# BILAGA 01-A, KOMPLETTERING MKB

MAXIMA  
Projekt Tillstånd  
Tillståndshandling  
Miljöbalken

Bilaga 01-a, Komplettering MKB.docx  
Dokument-ID: 8178-TH-MB-KOMPL-01.a-001  
Utgåva: 1.0

Dokumenttyp: Kompletteringshandling

Figur 4-5: Kulturvärden längs avloppstunnelns linje, kompletterad (Figur 10 i Bilaga M).

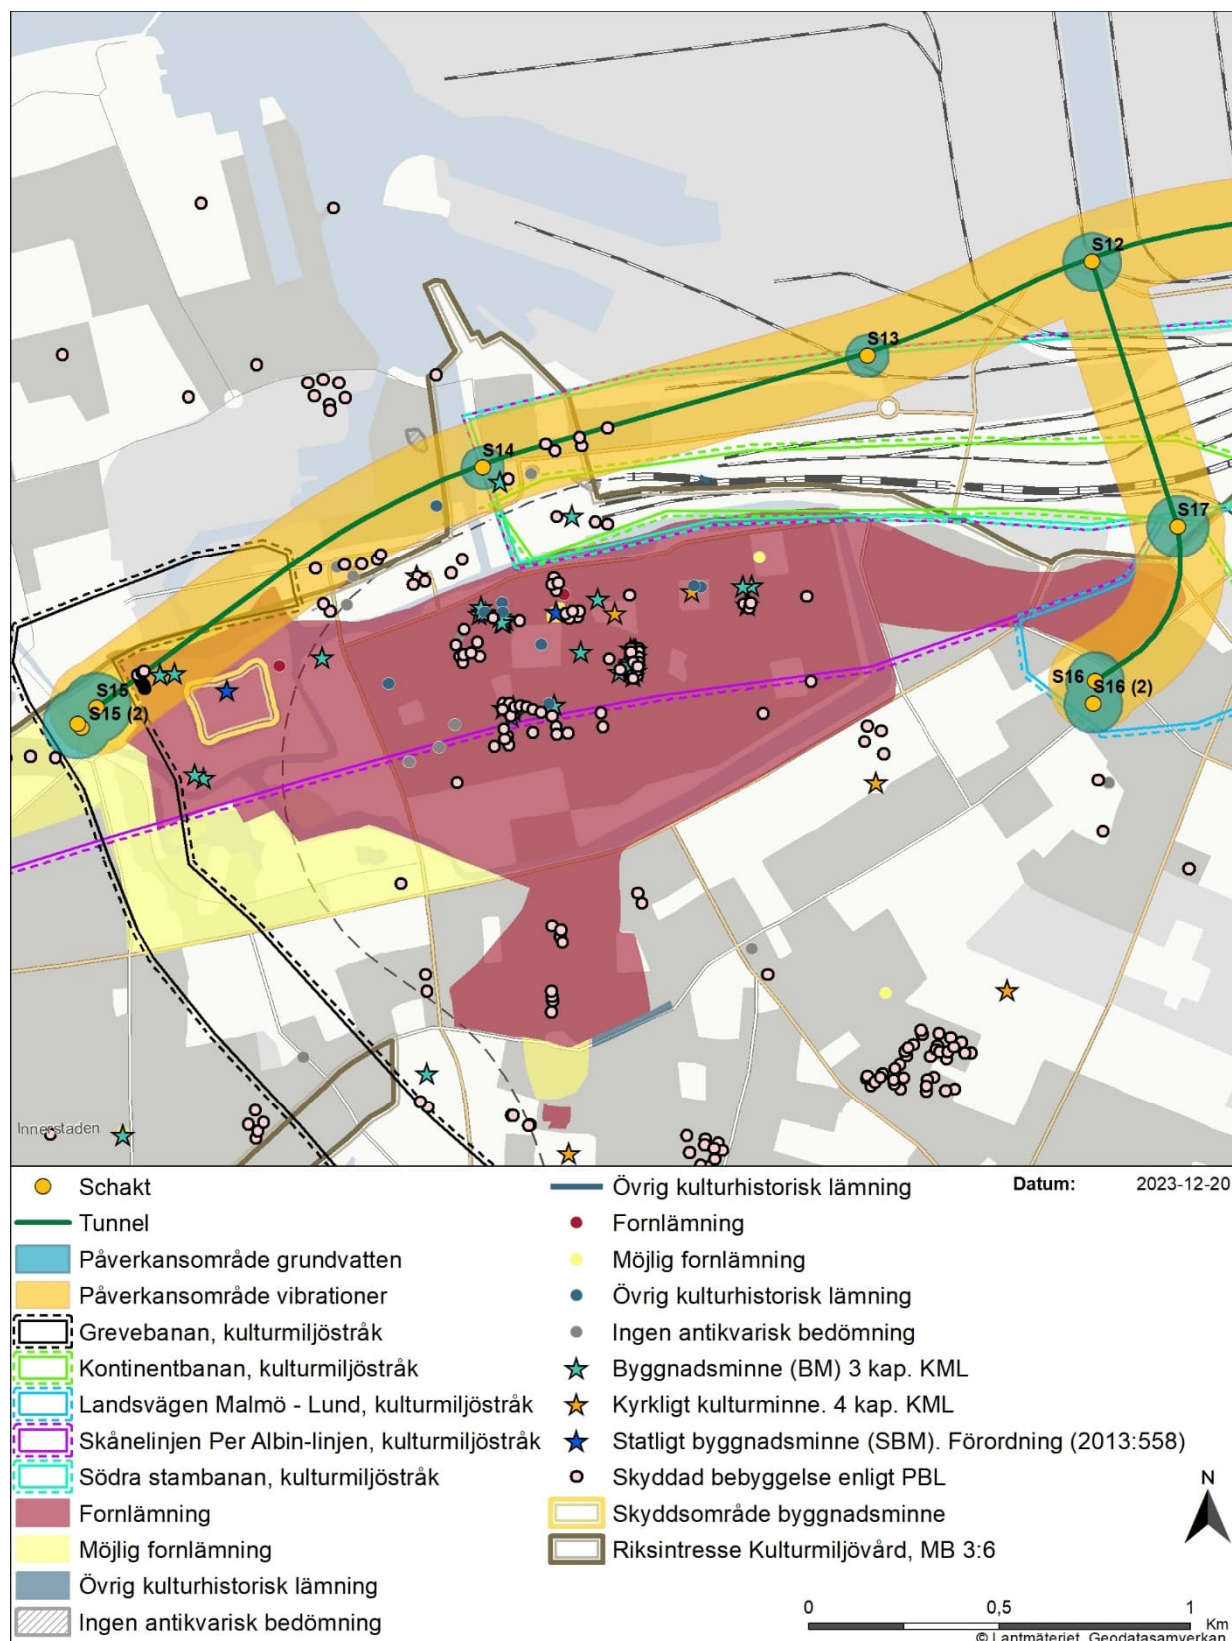
64. Bolaget behöver komplettera MKB:n med redovisning av skyddade byggnader enligt Plan- och bygglagen samt förtydliga kapitel 12 Lagskyddade miljöer. I bilaga M5 saknas koppling till kulturhistoriskt värdefulla byggnader som kan riskera skada.

Redovisning av Bilaga M *Miljökonsekvensbeskrivning*, avsnitt 15.4.1.7, sid 115, kompletteras med skyddad bebyggelse enligt Plan- och bygglagen. Figur 4-5 nedan (Figur 10 i Bilaga M) ersätter Figur 15-2 i Bilaga M *Miljökonsekvensbeskrivningen*, avsnitt 15.4.1.6, sid 116. Tillägg har gjorts för att innefatta skyddade byggnader enligt detaljplan. Det har konstaterats att inget av byggnadsobjekten förekommer inom påverkansområde för grundvatten, se Figur 7-3 i Bilaga M5 *Hydrogeologi och riskexponerade objekt*, avsnitt 7.5, sid 39, men 22 av byggnadsobjekten förekommer inom påverkansområde för

Figur 4-6: Utsnitt från Havsplaner för Bottniska viken, Östersjön och Västerhavet. Källa: Havs- och Vattenmyndigheten, 2022.

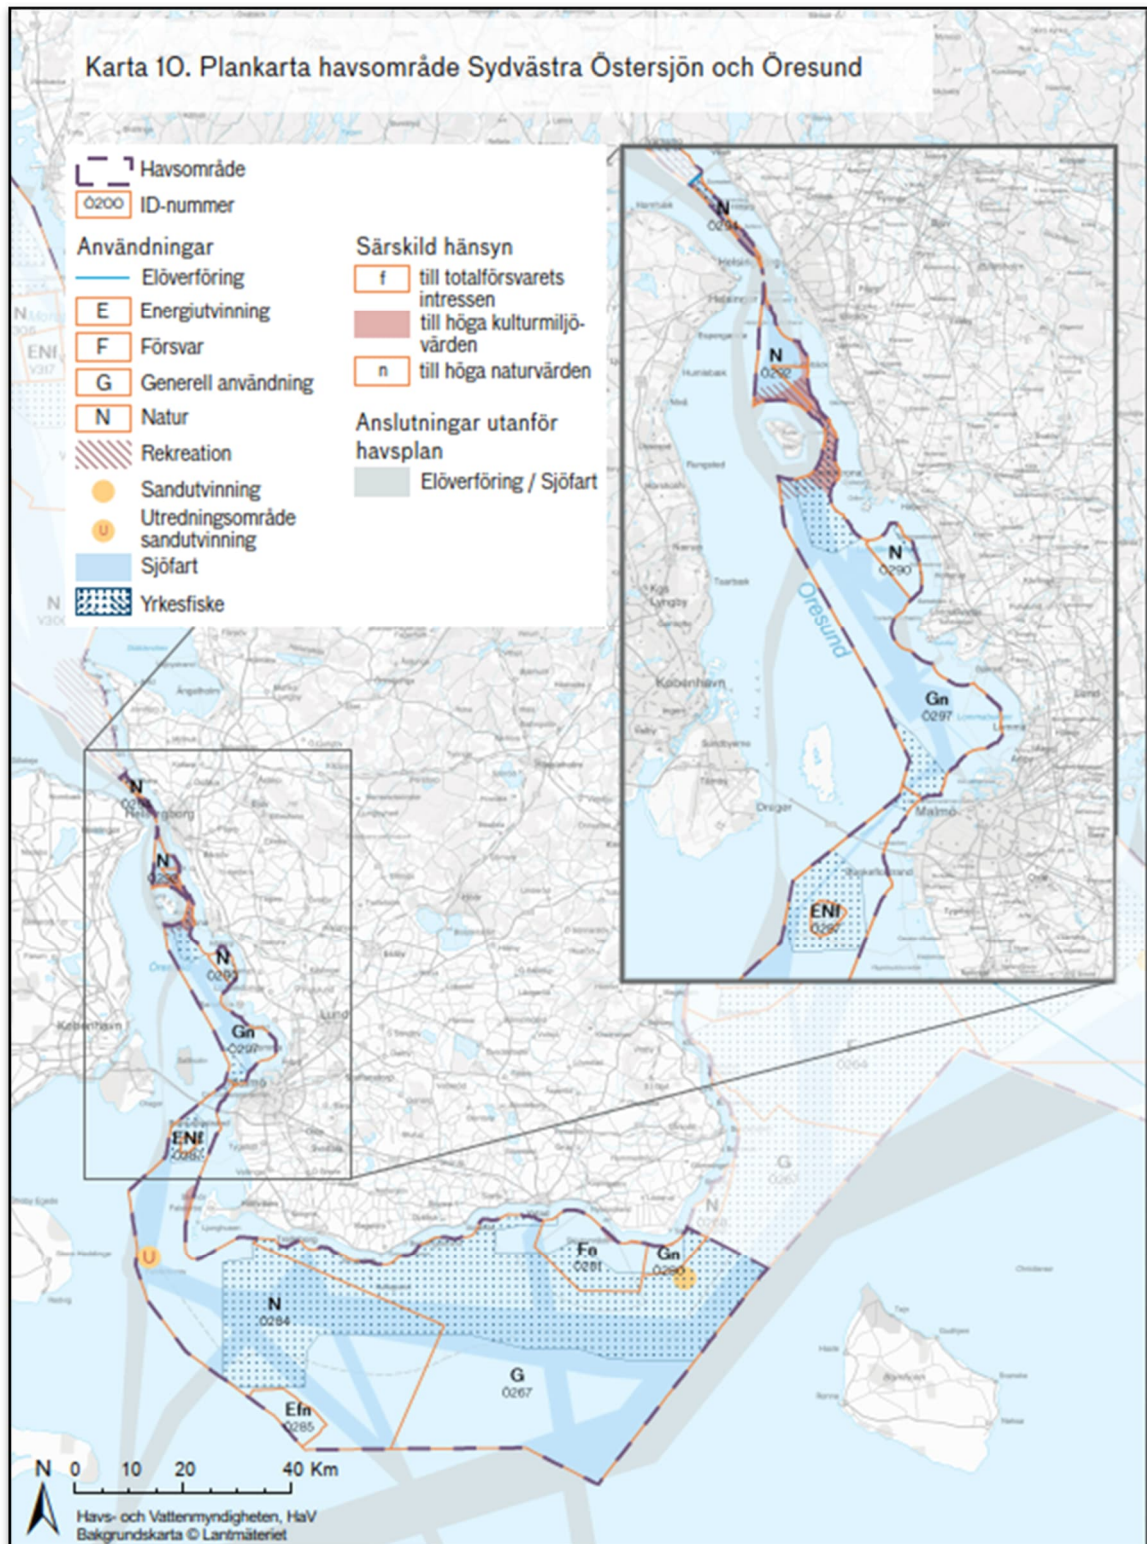
67. Bolaget behöver komplettera MKB:n med relevant kartunderlag ur Havsplan Östersjön.

För hela området utanför Malmö, Ö297, anges användningarna: Generellanvändning, Rekreation, Sjöfart och Yrkesfiske. Särskild hänsyn omfattar höga kulturmiljövärden och höga naturvärden som revmiljö, fisklek-, fågel- och däggdjursområde med särskilt hög miljöpåverkan, se Figur 4-6.

Utloppsledningarna når ut i en del av området som är utpekade i havsmiljöplanen som generell användning. Utloppsledningarna anläggs inte i de utpekade användningar yrkesfiske, sjöfart eller rekreation. Påverkan på naturvärden från ansökt verksamhet både på land och i vatten finns bland annat redogjort för i Bilaga M *Miljökonsekvensbeskrivning*, avsnitt 14, sid 94-111; avsnitt 18, sid 146-195; avsnitt 21, sid 214-220; avsnitt 29, sid 256-272.
